Product Change Notice (PCN)

Hersteller:	Für Rückfragen:
RAYLASE GmbH Argelsrieder Feld 2+4 82234 Wessling Deutschland info@raylase.de www.raylase.de	Ihre Kundennummer: Ihr Ansprechpartner: Telefon: 08153 9999 699 E-Mail: PDN@raylase.de Datum der Veröffentlichung: 30.04.2021 PCN ID / Version: 202101-01

CR-0326 | Produktänderung an M000008231 TS-II-30 [C] V2 SI-[NL]-RA-D1
 Komponente: M000008210 Mounting Plate 046, Zeichnung M032582-02

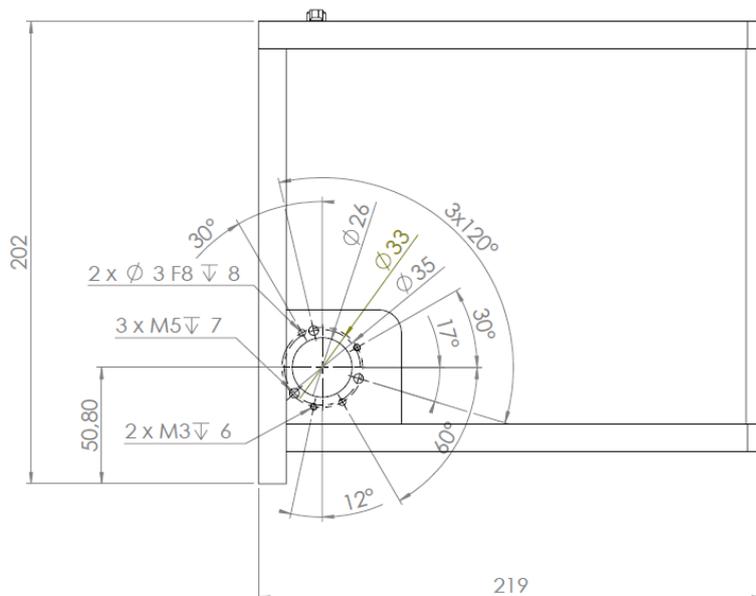
Aufgrund technischer Verbesserungen hinsichtlich der Anwendbarkeit des Produktes wurde an der optomechanischen Schnittstelle der Ablenkeinheit zur Kamerabeobachtung ein weiteres Gewinde hinzugefügt (siehe Zeichnung Seite 2).

Es ist ein Gewinde M3x6 hinzugefügt worden (siehe rote Kreise)
